Projet de parc éolien sur la commune de Saint-Vaast-en-Cambrésis

Réponse à l'avis de la MRAE du 20/08/2018

Ferme éolienne du Beau Gui
233 rue du Faubourg Saint-Martin
75010 PARIS

FIGURE 52 : SYNTHÈSE CONCERNANT L'AVIFAUNE NICHEUSE ET LOCALE

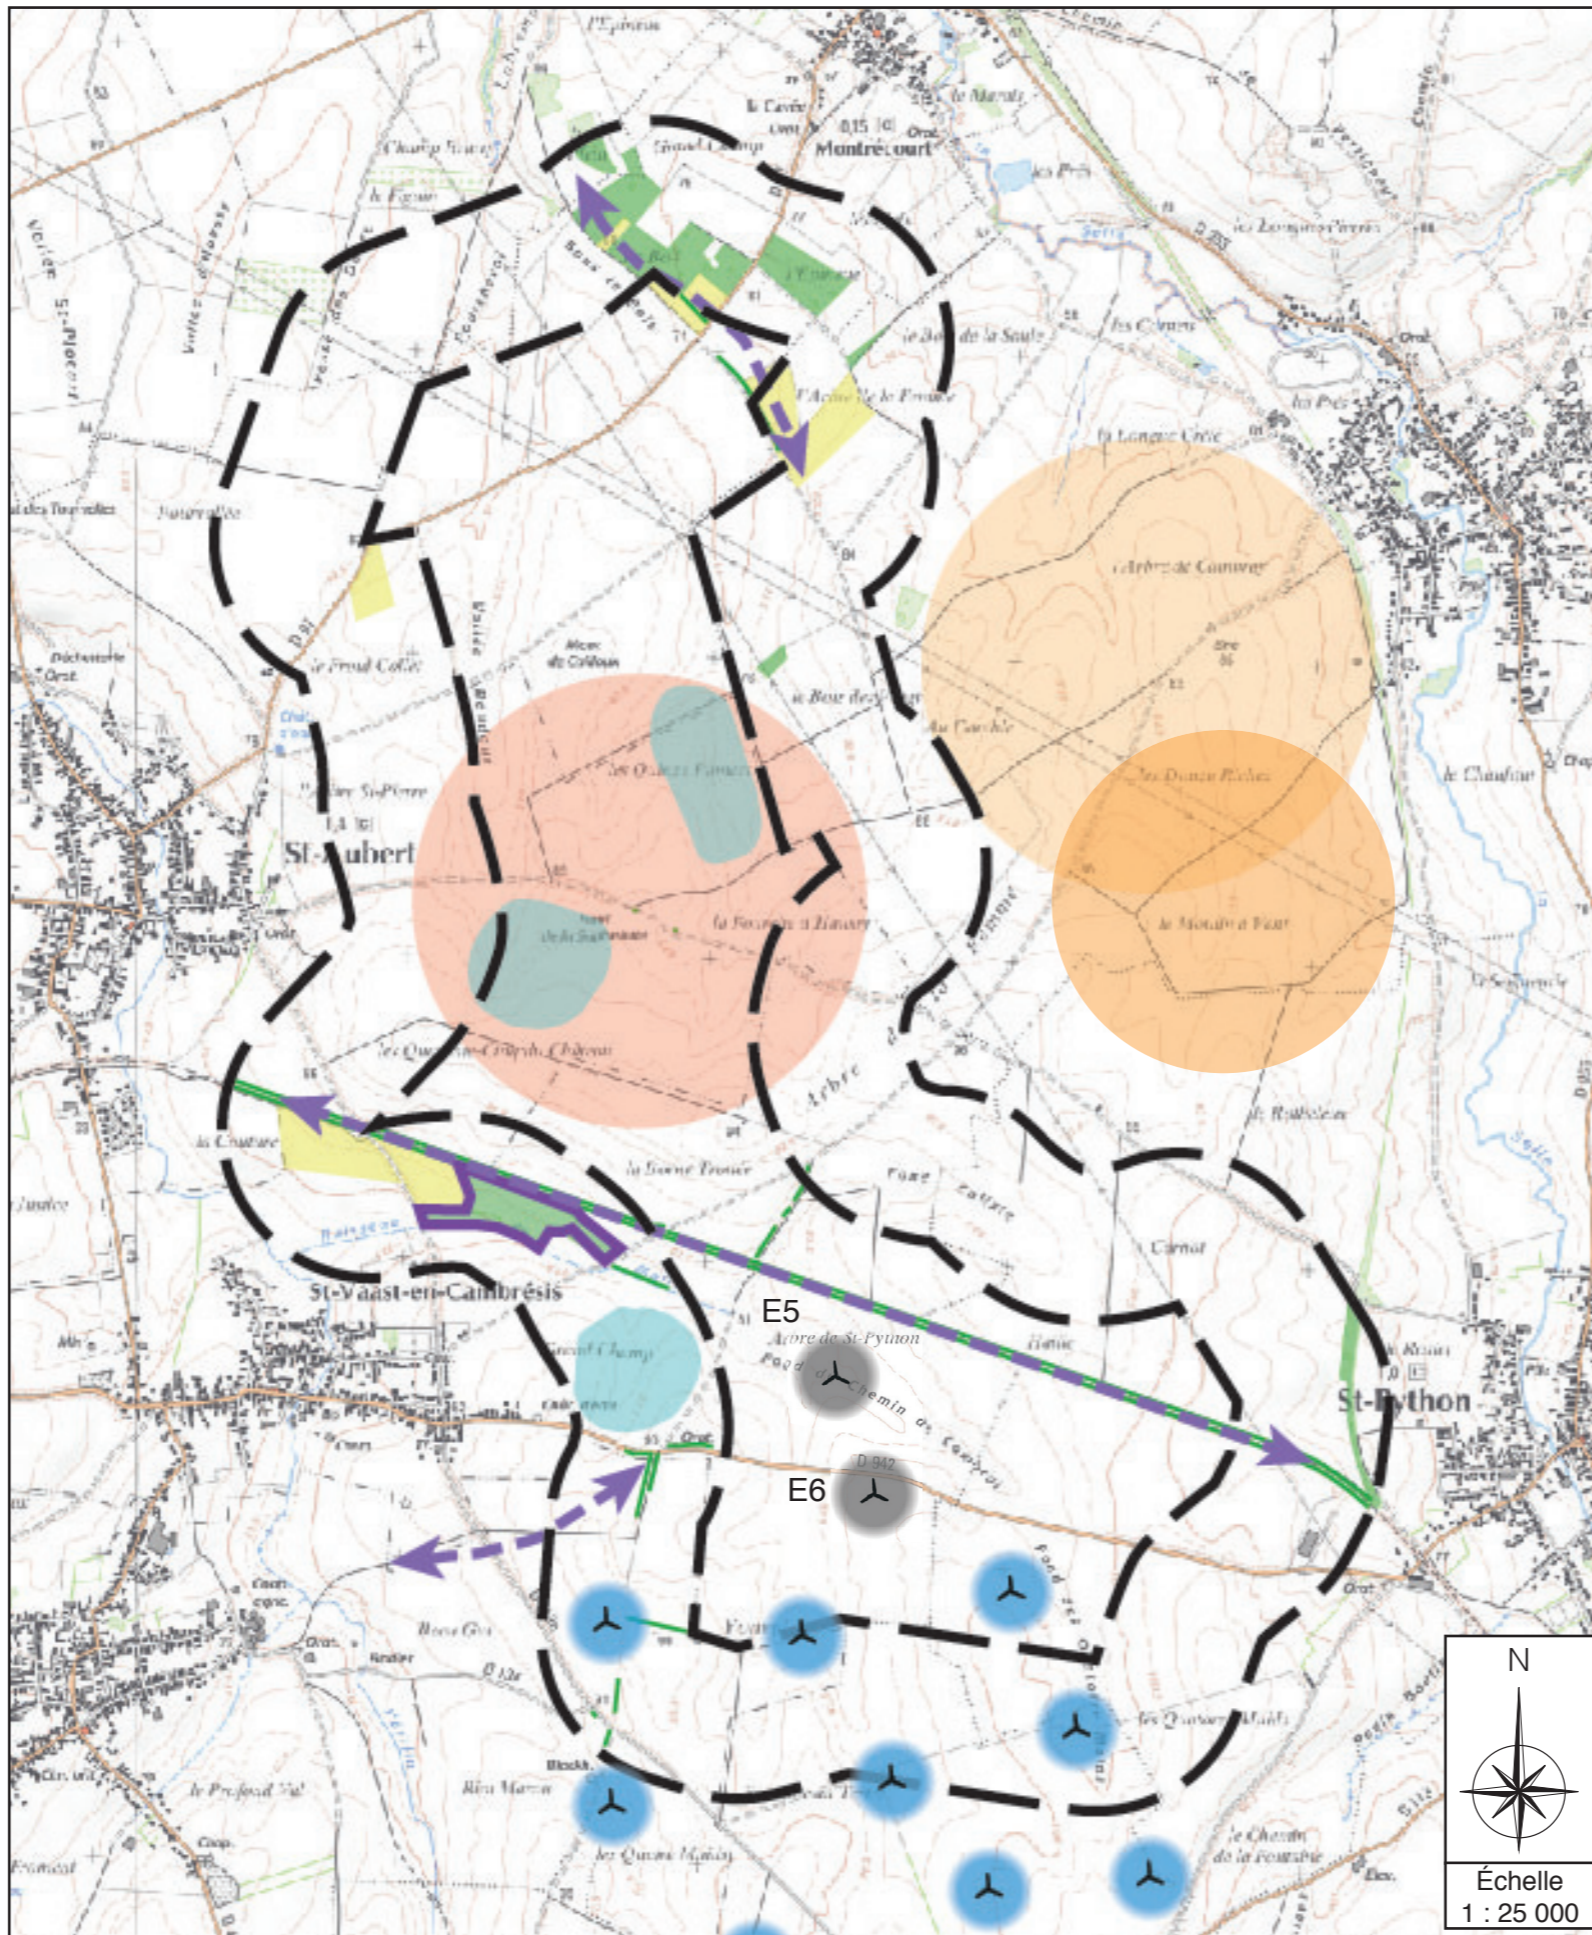
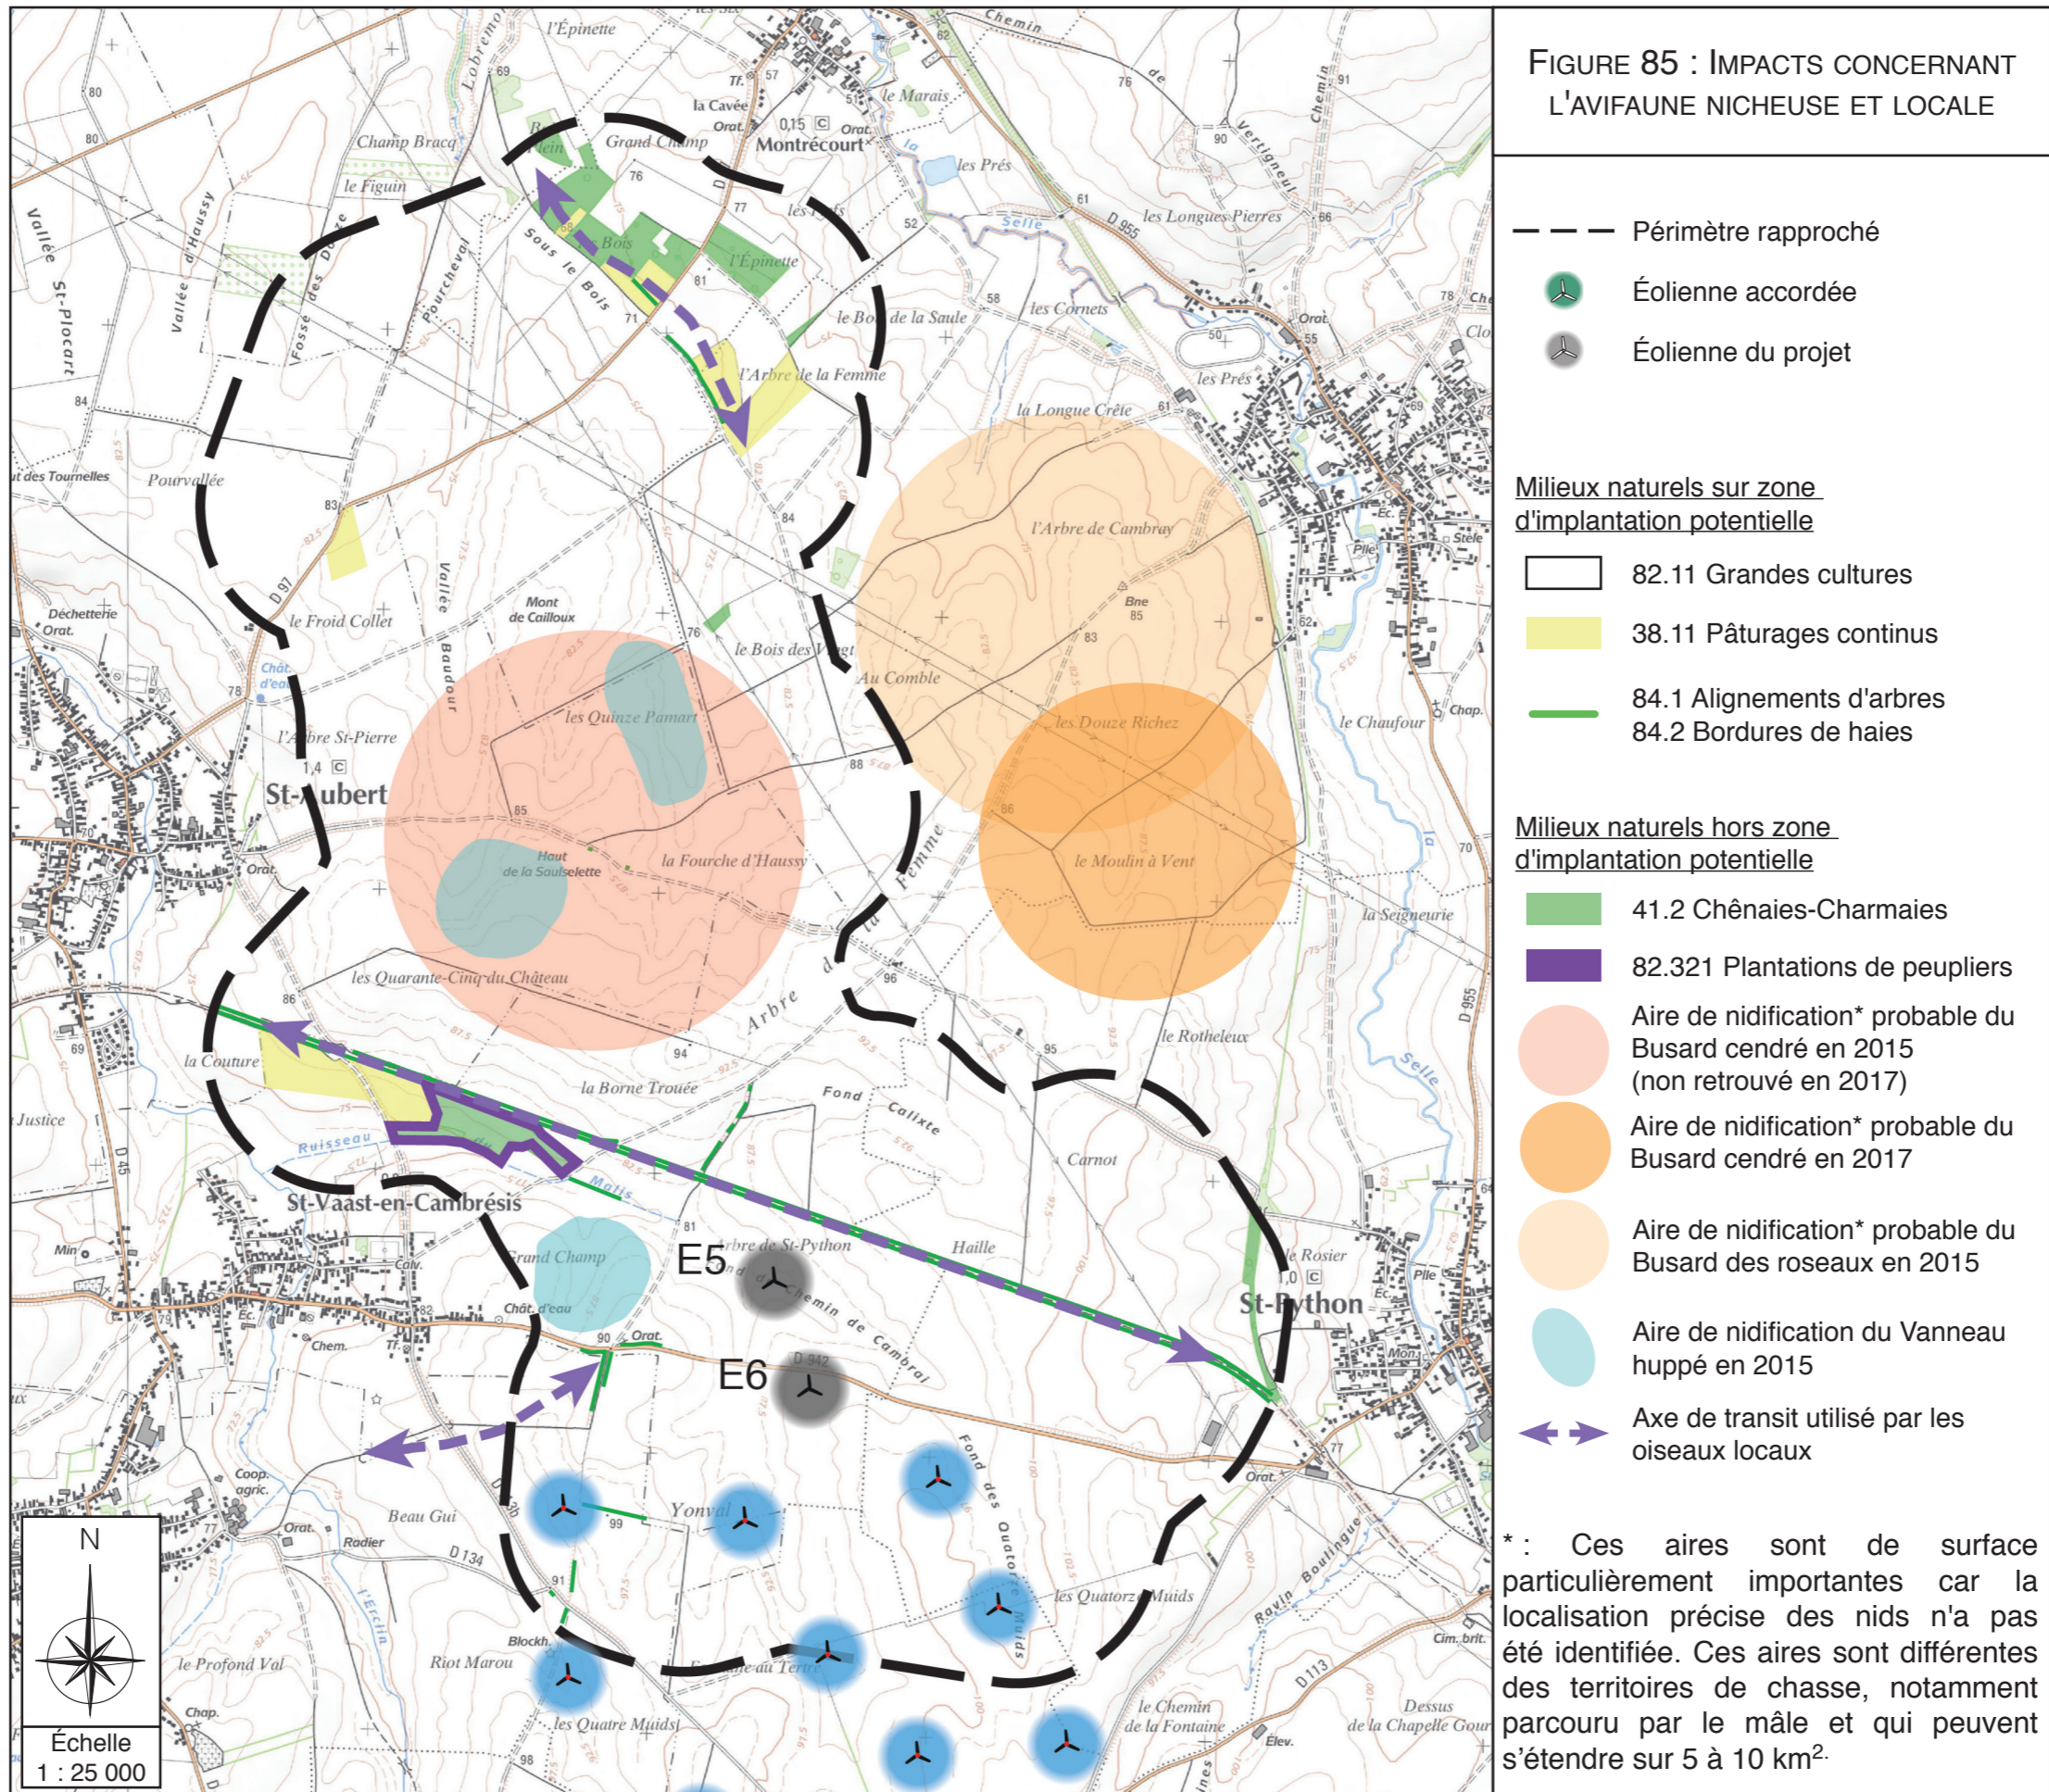
« L'autorité environnementale recommande d'intégrer les résultats des inventaires complémentaires menés en 2017 et notamment d'intégrer l'aire de nidification probable du Busard cendré, identifiée à cette occasion, aux figures 52 et 85 du dossier relatives aux enjeux et impacts de l'avifaune nicheuse. »

Les figures mises à jour sont présentées en annexe II.
